改善箇所説明図

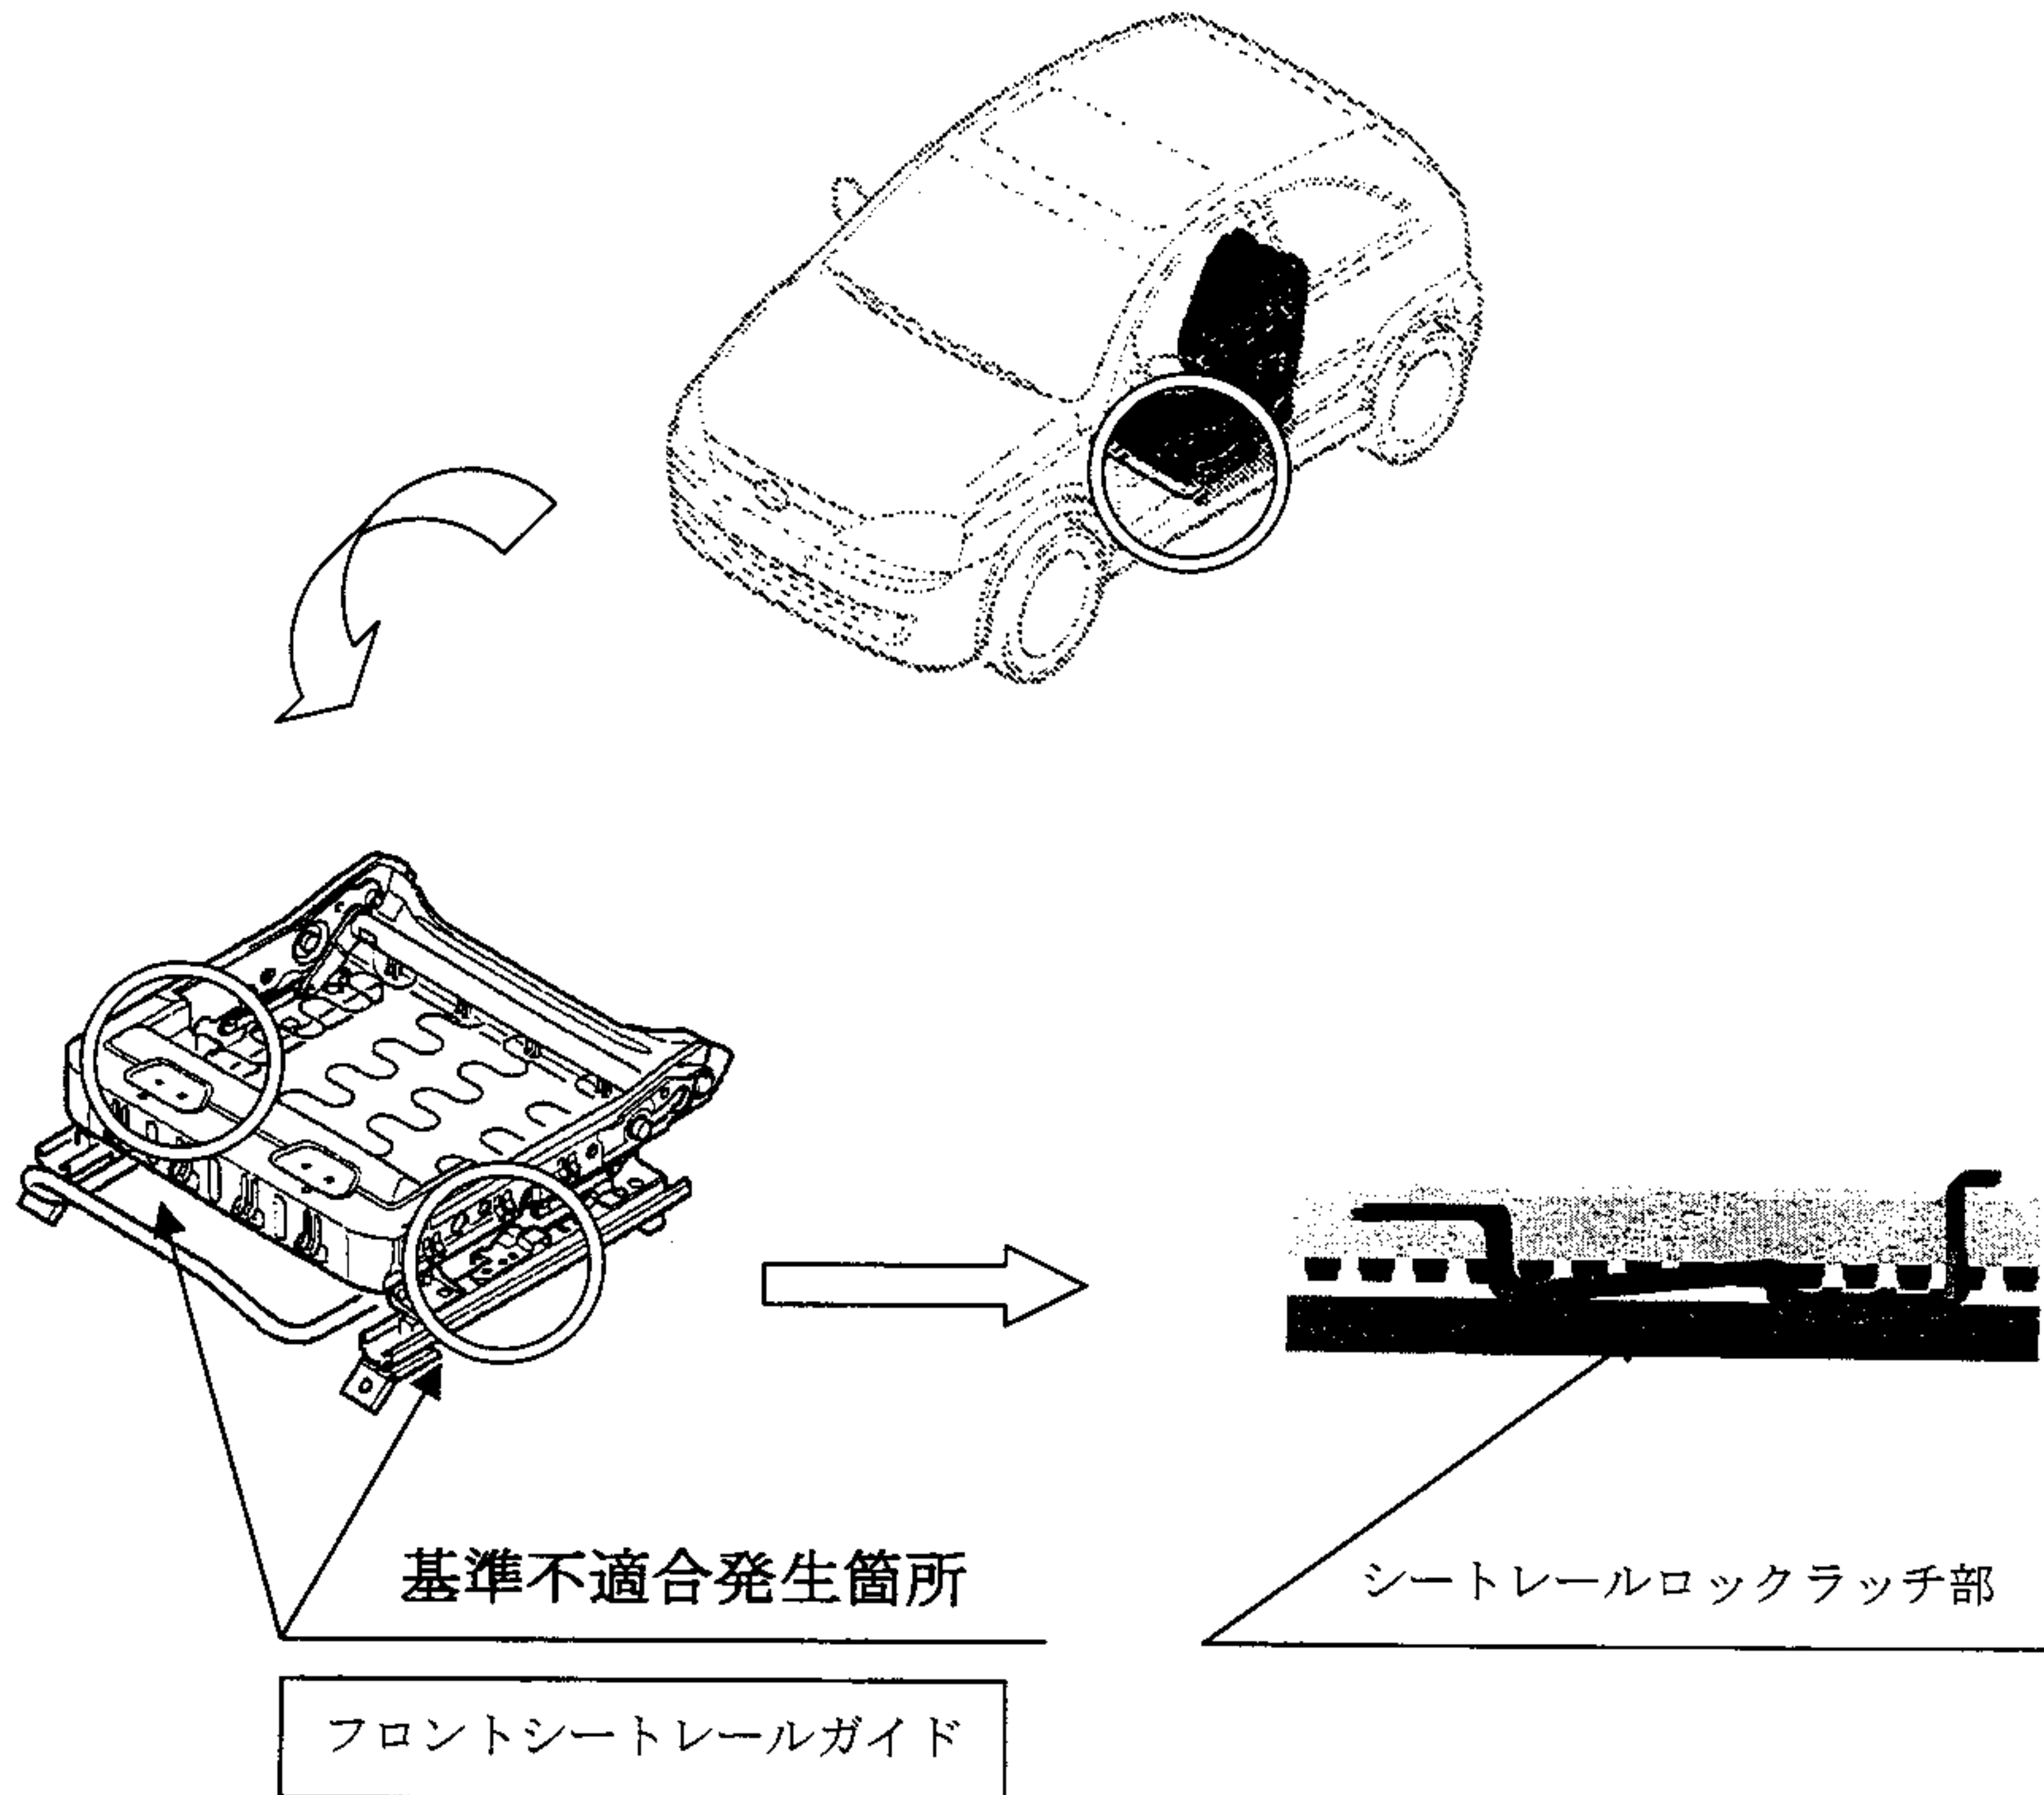
運転者席及び助手席において、前後位置調整用シートレールロックラッチ部の熱処理に不適切なものがあるため、当該ラッチ機構が変形し座席が確実に固定されなくなって座席が不意に前後に移動することがあり、運転操作に支障を来すおそれがある。

全車両、当該ロックラッチ機構を点検し、熱処理が不適切なものはフロントシートレールガイドを良品と交換する。

シートレール固定用左右内側
ボルト頭部に白ペイント塗布。
